WYJAŚNIENIA TREŚCI SWZ

nr sprawy: INiZP.272.15.2023

Nazwa zadania: „**Budowa ścieżki pieszo-rowerowej oraz rowerowej wzdłuż drogi powiatowej nr 2521G – etap I**

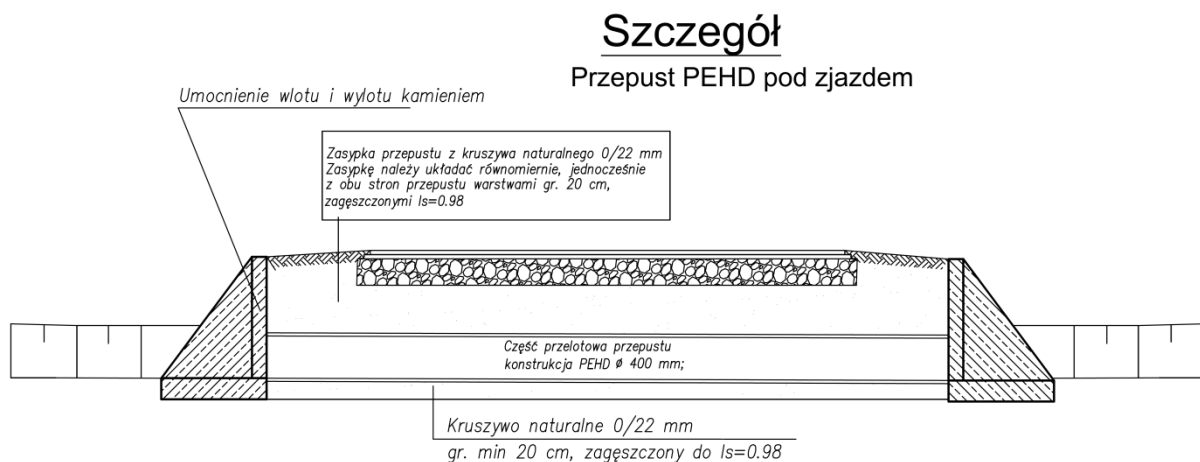
W przedmiarze robót widnieje pozycja nr 75 mówiąca o przepustach pod zjazdami o średnicy 400mm. Prosimy o wskazanie miejsca występowania przepustów, ilości przepustów w szt.; długości poszczególnych przepustów oraz przekroju normalnego informującego o sposobie wykonania.

Lokalizacja zjazdów na PZT, ilość przepustów 7 szt., podstawę do wyceny stanowi dokumentacja projektowa nie przedmiar.
